Foma Informerar

Ny stötdämpare ger bättre åkkomfort och skonar lasten!

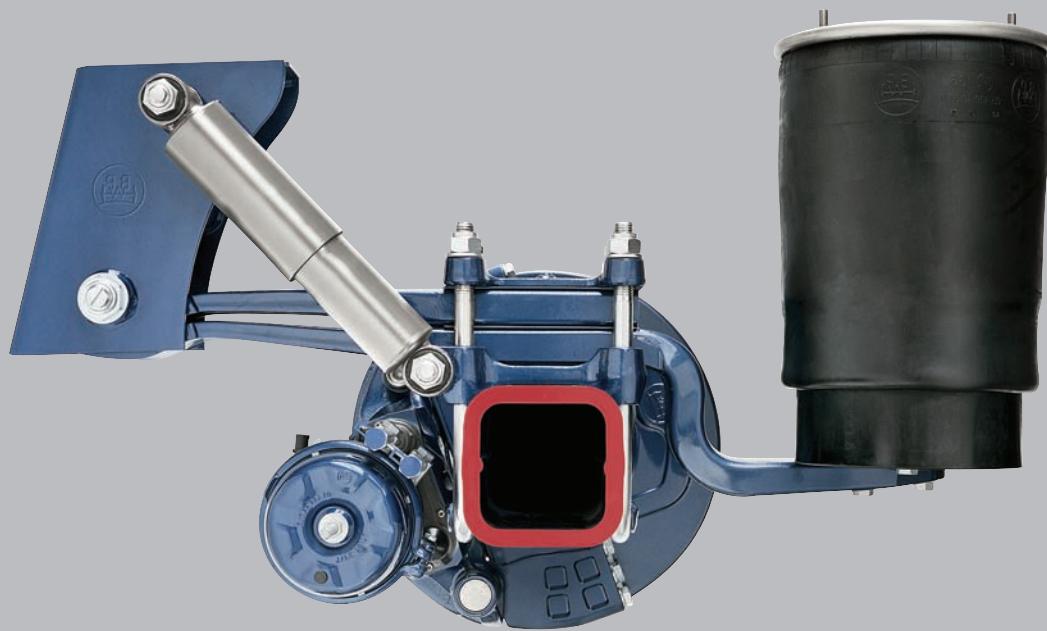
Fr o m april 2006 ersätts stötdämparen 02.3722.14.00 som originalutrustning med stötdämparen 02.3722.83.00. Genom teknisk vidareutveckling av den beprövade stötdämparen kommer ytterligare fördelar kunden till godo:

- Mycket bra dämpningsegenskaper genom en tekniskt optimerad karakteristik och förbättrad följsamhet
- Optimerat monteringsutrymme genom att skyddsrörets diameter har minskat från 82 till 75 mm (nedre röret från 72 till 65 mm)
- Vikten reducerad med ca 1 kg
- Identiska monterings- och anslutningsmått jämfört med det hittillsvarande utförande 02.3722.14.00 garanterar en 100-procentig utbytbarhet

Stötdämpare bör endast monteras och bytas axelvis. På ett fordon med flera axlar får det sitta olika stötdämpare på de enskilda axlarna. Stötdämparen 02.3722.14.00 finns fortfarande som reservdel.
